Prüfvermerk:

Standortbezogene Vorprüfung gem. § 7 Abs. 2 des Gesetzes über die Umweltverträglichkeitsprüfung (UVPG)

Projekt: Anbindung der ETL 51 an die OGE 14

Firma: Gasunie Deutschland Transport Services GmbH

Abbildung 1 Ausschnitt aus Cardo vom 06.03.2019

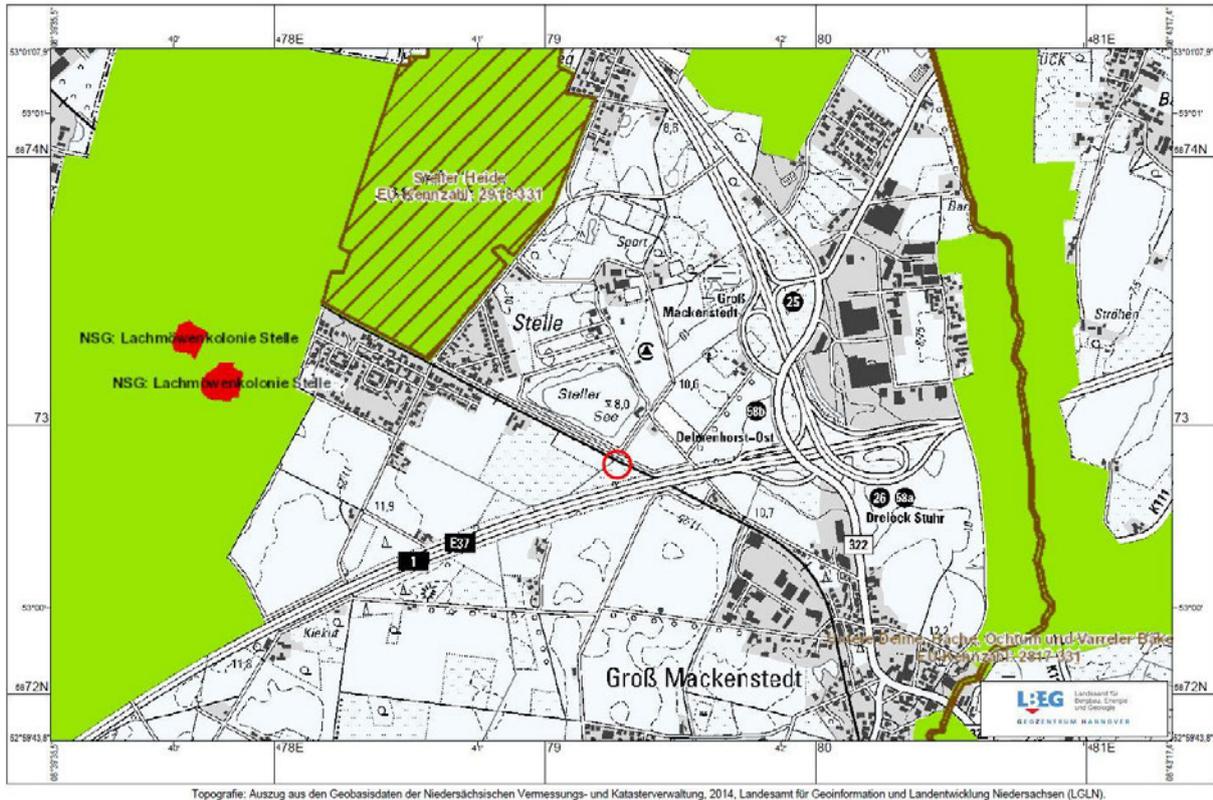
Die Prüfung in der ersten Stufe hat ergeben, dass das Vorhaben in einem Schutzgebiet gem. Anlage 3 Nr. 2.3 UVPG liegt. In dem Vorhabengebiet sind die festgelegten Umweltqualitätsnormen der Europäischen Union bereits überschritten. Der chemische Grundwasserzustand ist in dem Gebiet schlecht.

Lediglich bei der Herstellung der Baugrube kommt es zu einem Eingriff in das Grundwasser. Dabei wird über einen Zeitraum von 4 bis 8 Wochen ca. 15.000 m³ Wasser abgesenkt. Die Baugrube besteht aus zwei Bauabschnitte von jeweils 27,5 m. Die Tiefe soll ca. 3 m betragen. Das geförderte Grundwasser wird in den angrenzenden Graben „Wasserzug am Steller See“ eingeleitet.

Die Einschätzung des Antragsstellers, dass keine erheblichen Auswirkungen auf die Umwelt zu erwarten sind, ist nachvollziehbar. Es kommt während der Bauphase zu Beeinträchtigungen, wie z.B. Baulärm und Emissionen durch Fahrzeuge und

Es ergibt sich daher aus der Sicht des LBEG **keine Notwendigkeit**, eine UVP durchzuführen.
